Hoogheemraadschap van
Rijnland

Gemaal Woelwijklaan

NOTA VAN BEANTWOORDING

**Reactie op ingediende zienswijzen tegen het
ontwerp-projectplan: Gemaal Woelwijklaan**

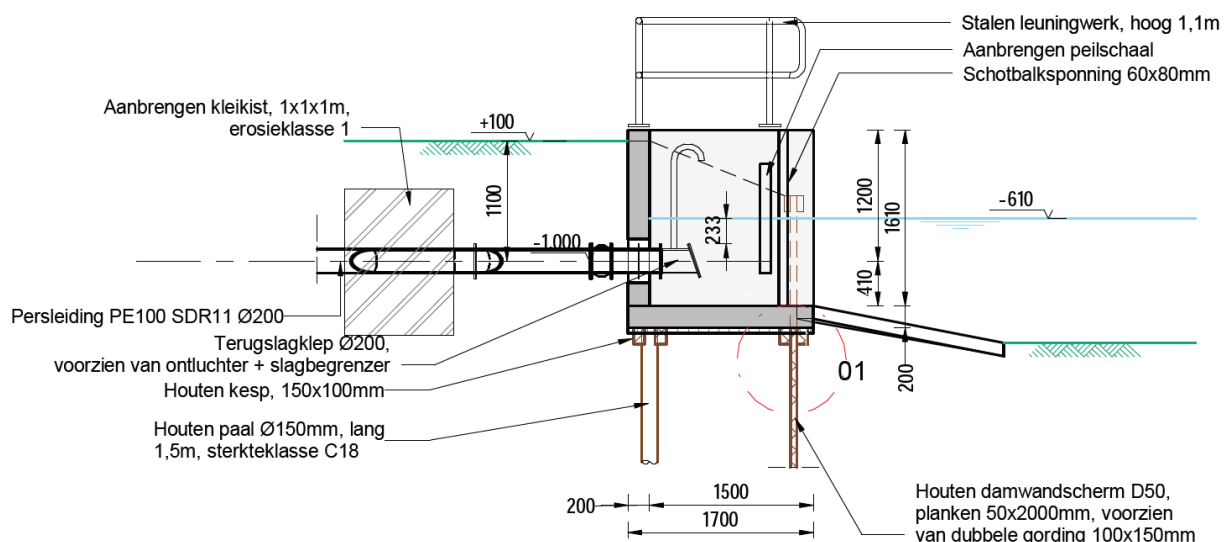
2) Betreft de vitale bomen

- 2) The proposed line for the underground pipes takes them directly under between 1 to 3 trees. Although I have been advised that the pipe will be 5 meters below the trees, the proposed position of the Uitstroombak is between

2 well established trees. The uitstroombak is on the water immediately next to the trees, so it is not logical that at this point it will be 5 meters below the trees. In addition, by building the uitstroombak at this position, the roots of the trees will be significantly affected as the work will remove a significant amount of earth between the trees and the water, thus weakening the root system and compromising the trees survival. With a root system that is shortened on one side, the risk of failure in high winds is increased.

De toekomstige leiding kruist inderdaad diverse bomen op voldoende diepte om schade aan wortelpakketten te voorkomen, zoals te lezen bij de beantwoording van 'Zienswijze particulier 1'. De leiding bevindt zich circa 1 meter onder maaiveld waar de rode lijn eindigt. Het laatste deel wordt middels een open ontgraving aangelegd, zodat er geen onnodig grondverzet hoeft plaats te vinden met wortelschade als gevolg. Met het graven van een gleuf voor het aanleggen van de leidingen is de schade aan de bomen minimaal. Ook hiervoor geldt dat de 'Bomenposter 2013' en folder 'Boombescherming op

Bouwlocaties' van de gemeente Voorschoten van toepassing zijn, zodoende wordt te allen tijde voorkomen dat bomen significante schade oplopen of de kans op omwaaien (windworp) toeneemt.
